Mission régionale d'autorité environnementale

**Avis délibéré de la mission régionale d'autorité
environnementale sur le remplacement du télésiège de la
Côte du Bois présenté par la société des remontées
mécaniques de la Toussuire (SOREMET) sur la commune
de Fontcouverte-la-Toussuire (73)**

Avis n° 2021-ARA-AP-1140

Avis délibéré le 11 mai 2021

Figure 5: Variantes examinées (Source EIN, page 195)

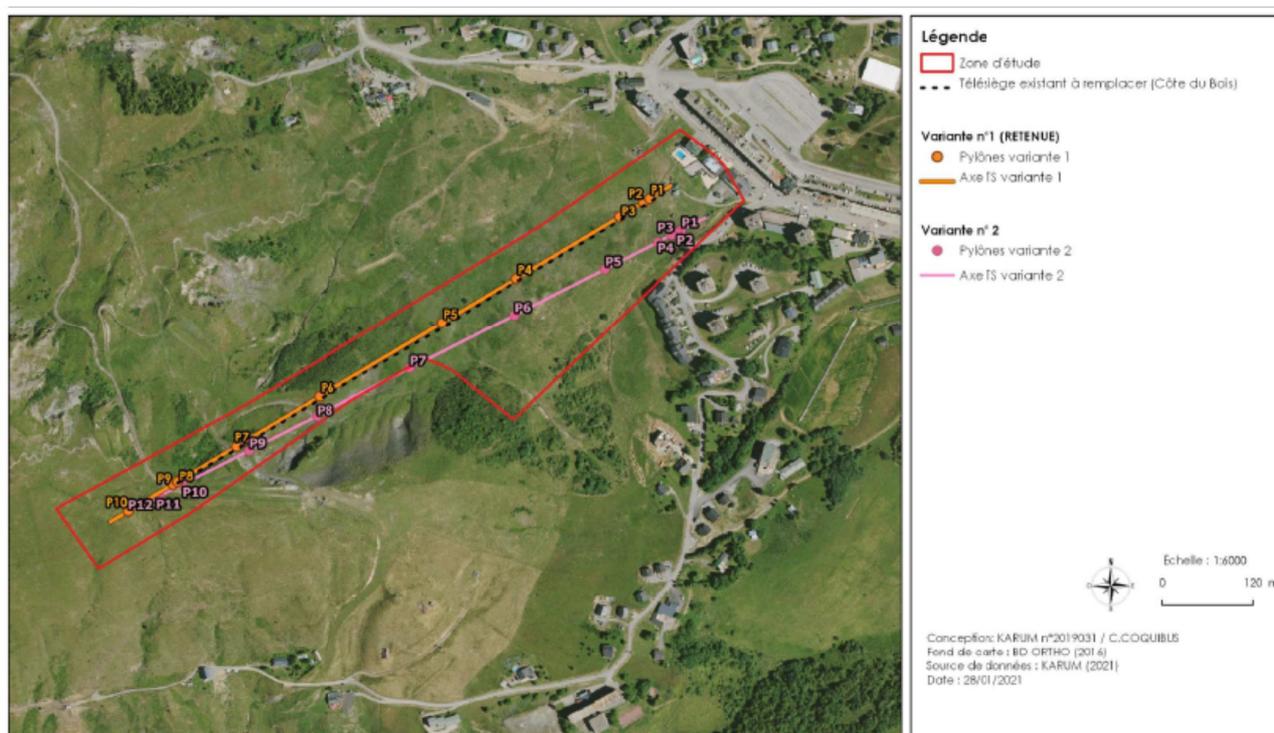
La variante 2 (en rose ci-dessus) dont les avantages ne sont pas précisés, a été abandonnée, car elle impliquait :

- des pylônes à proximité d'habitats naturels favorables aux papillons protégés ou induisant leur destruction; la variante retenue a toutefois les mêmes défauts ;
- des terrassements plus importants pour les deux gares induisant des perturbations du paysage plus marquées;
- deux pylônes supplémentaires.

Un tableau comparatif permet d'appréhender les deux options examinées, sans expliquer les avantages de cette variante 2 qui ont conduit à l'étudier.
